改善箇所説明図

基準不適合発生箇所

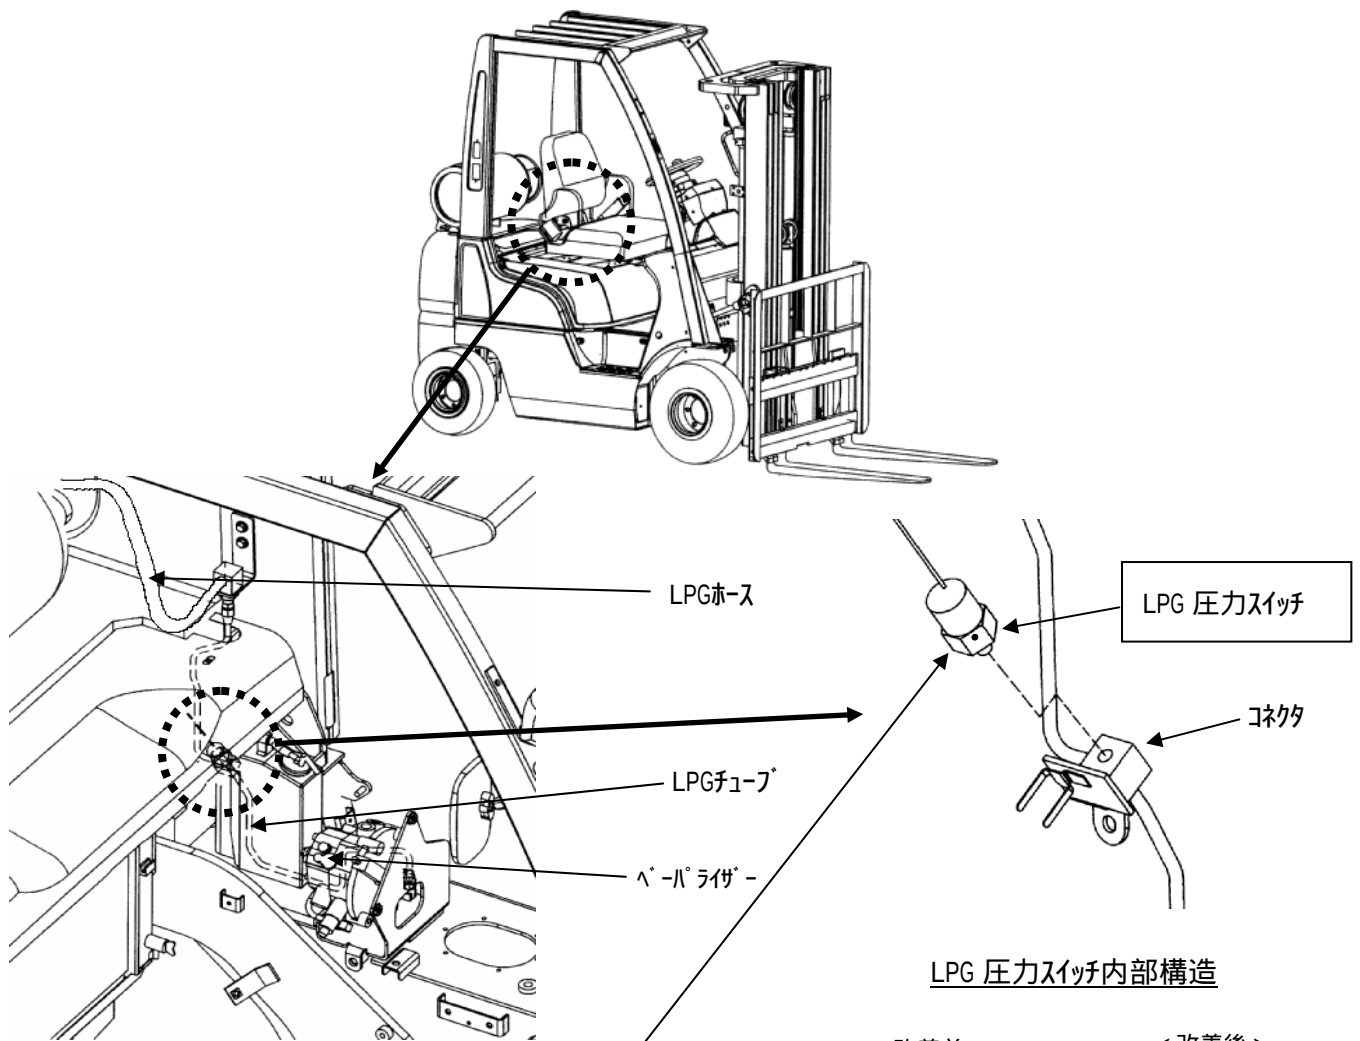
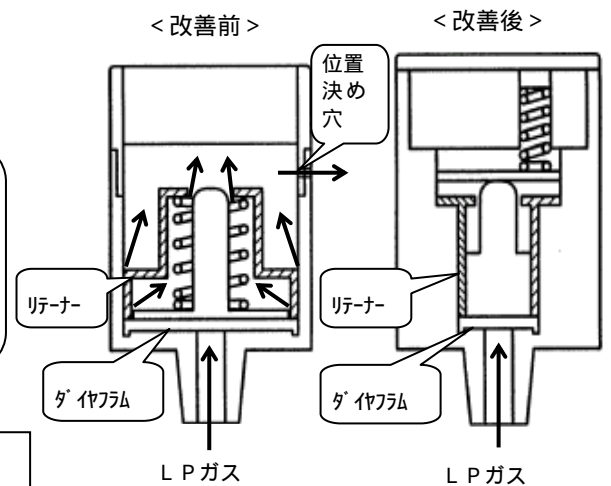
LPG 圧力スイッチ（LPG ボンベのガス残量を警告するスイッチ）の内部構造が不適切なため、気密性が低いものがある。

そのため、そのまま使用を続けると、LP ガスがスイッチ内部を介して外部へ漏れるおそれがある。

全車両、LPG 圧力スイッチを対策品に変更する。

LPG 圧力スイッチ先端に、白ペイントを塗布する。
